Opinia Nr 006729

z wyników przeprowadzonych oględzin - ekspertyzy urządzeń grzewczo-kominowych

w budynku przy ul. Pluga nr 13A/4 w Wałbrzychu
dotycząca urządzeń grzewczo-kominowych używanych przez
B.O.K. Świdnicze

SKŁAD ORIENTACYJNY

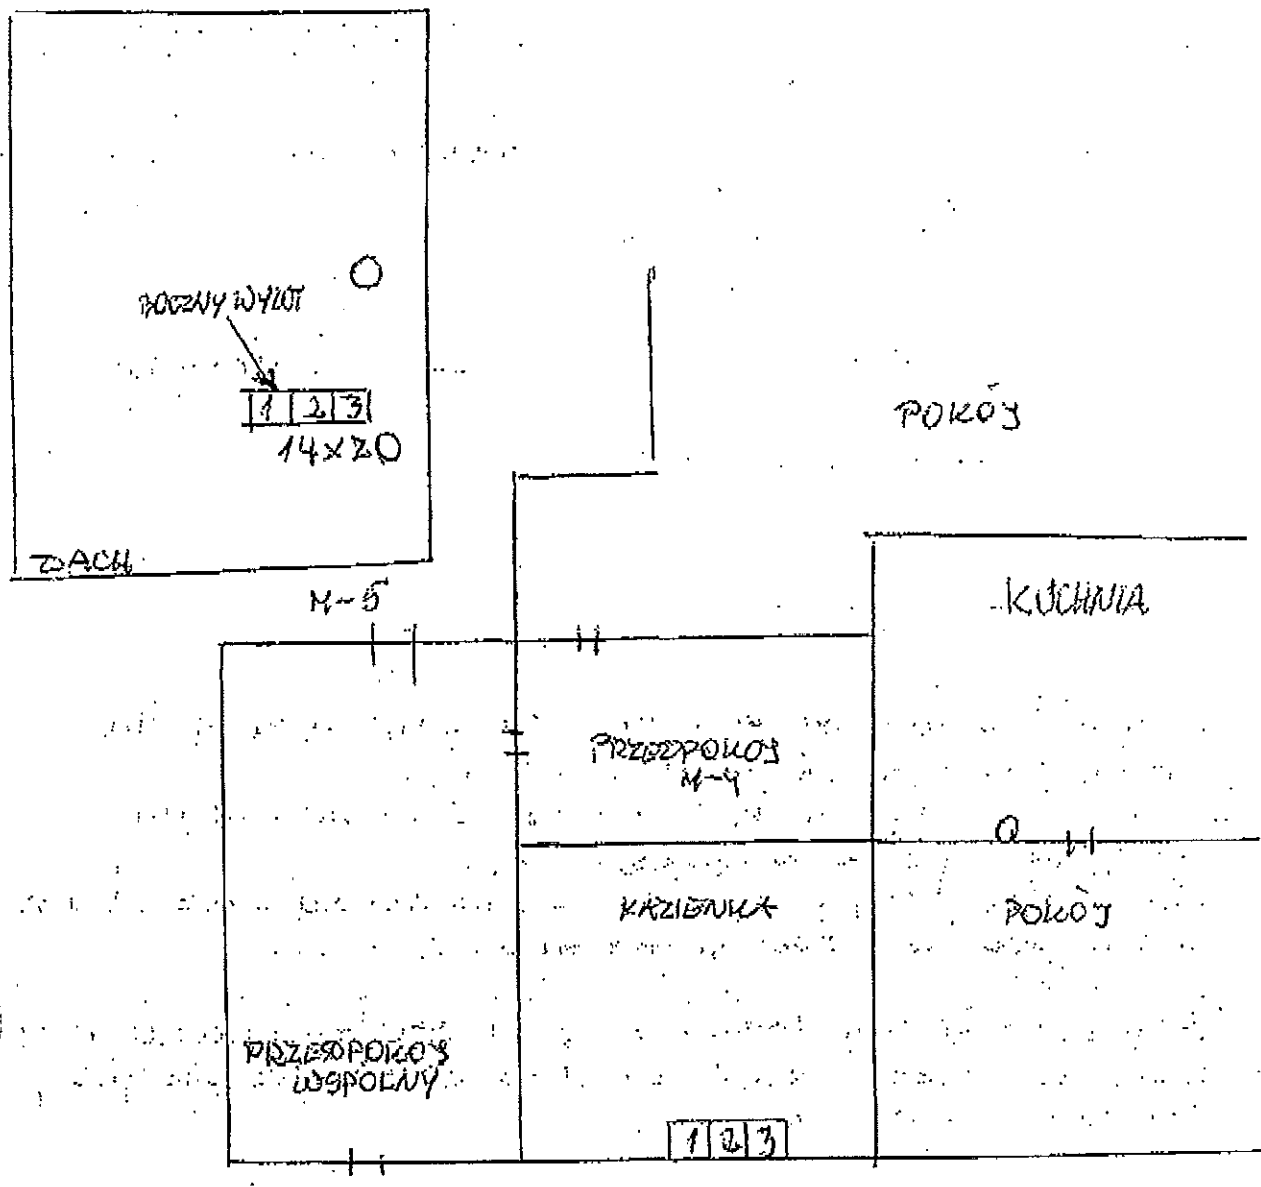
1. Przewód kominowy nr 2 może być przeznaczony dla kotła gazowego CO (kocioł istniejący).
2. Przewód kominowy nr 1 może być przeznaczony dla wentylacji mechanicznej łazienki.
3. Wentylacja mechaniczna kuchni - kominowy przez strop podł. dach bez istotnej technicznej poprawki.
4. Dla prawidłowego funkcjonowania urządzeń kominowych zapewnić należy wpływ powietrza z zewnątrz poprzez urządzenia nawiewne.
